INFORMACJA

dla Wykonawców nr 2

Modernizacja obiektów sportowych na terenie gminy Skalbmierz – etap I.

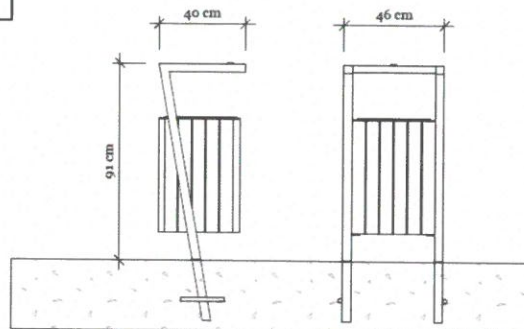
Prosimy o podanie wytycznych dotyczących wyposażenia budynku tj. rzutnika, stoły, stołki, przenośna scena oraz wskazanie ilości oraz elementów zagospodarowania terenu: ławek, koszy, tablic informacyjnych.

Tablica informacyjna - 1 sztuka

ławki – 8 sztuk

Kosze – 6 sztuk

Wymiary:

Wysokość: 91 cm
Szerokość: 40 cm
Długość: 46 cm
Pojemność: 38 L

Materiały:

Obudowa: Drewno jodła lub jesion
Konstrukcja: Stal lakierowana lub ocynkowana lub nierdzewna

Kolorystyka:

Obudowa: Impregnat, Lazura - Orzech, Dąb, Palisander
Konstrukcja: Podkład cynkowy, lakier proszkowy RAL 9005, RAL 9006, RAL 7021, RAL 7016, inne
